RZ コード生成ツール

R20UT4676JJ0101

AP4 for RZ V1.09.00

リリースノート

3.2.3 ELC 設定のイベント信号の選択メニューを更新

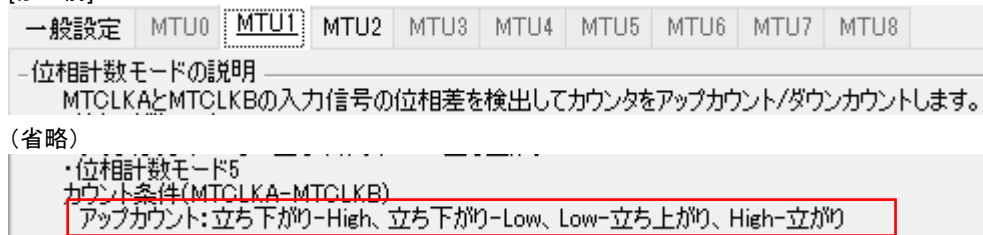
HWマニュアルのアップデートに伴い、イベント信号の下記選択項目名を更新しました。

[更新前] EtherMAC・IEEE1588・SYNCOUT

[更新後] Ether Switch・SYNCOUT
